Informações referente ao edital N° 070

Venho por meio deste documento, responder as solicitações requeridas pela empresa Geraforte.

Diagrama Unifilar (QTA) do Hospital Hélio Montezano de Oliveira

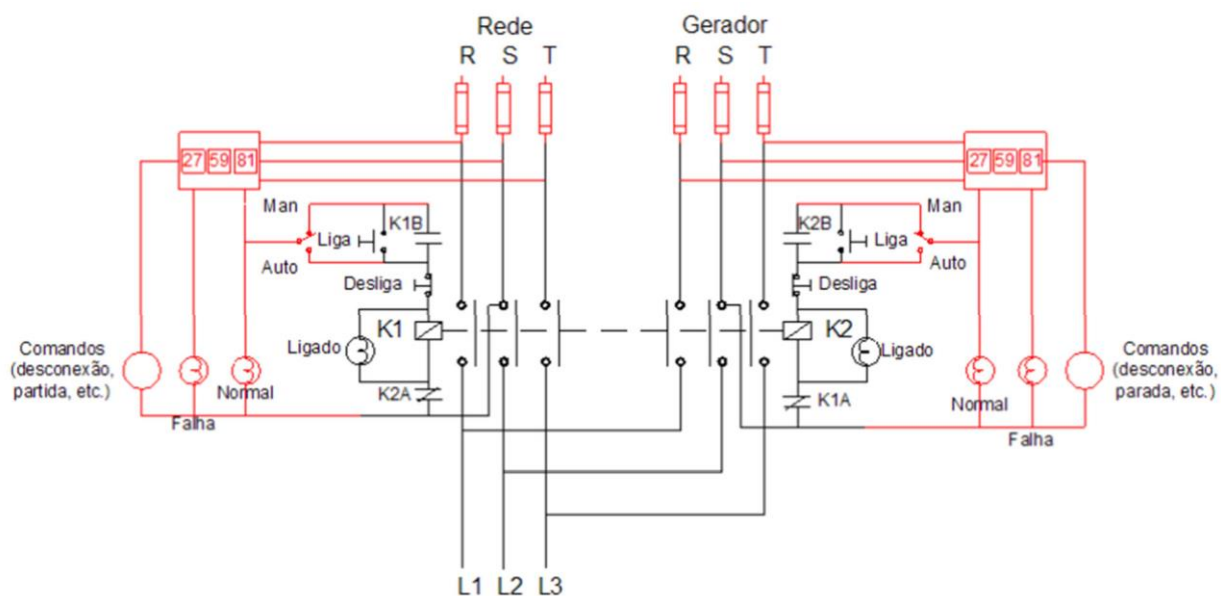
- Tensão nominal: 220v entre Fase e 127V Fase e neutro;
- Tipo de uso do gerador - contínuo ou emergência: Emergência;
- Corrente do disjuntor da rede: 800A;
- Distância - gerador x QTA: Entre 10 e 23 metros;
- Distância rede- carga x QTA-QTM - 11 metros (A Confirmar);
- Tipo de eletroduto para os cabos - Eletroduto Corrugado 4 polegadas - 3 cabos entre 150mm à 240mm por fase = 9 cabos OBS: melhor condição é a eletrocalha para acomodar os cabos;
- Bitola do cabo de rede e carga: Até 240 mm. Transformador até o quadro e do QTA para o hospital;
- Necessária remoção ou içamento: Sim;
- Treinamento por conta do contratado: Sim;
- Número de pavimentos: Elevação de 2,08 metros (prevista, podendo haver mudanças)
- . Cargas para o grupo gerador. A princípio com aproximadamente 150Kw, com 260A por fase.
- A empresa vencedora será responsável pelos cabos: Sim

Observações: Devido a intervenções recentes o quadro pode apresentar mudanças.

Está em estudo a possível troca de local do quadro atual, por isso a variação de distância entre 10 e 23 metros.
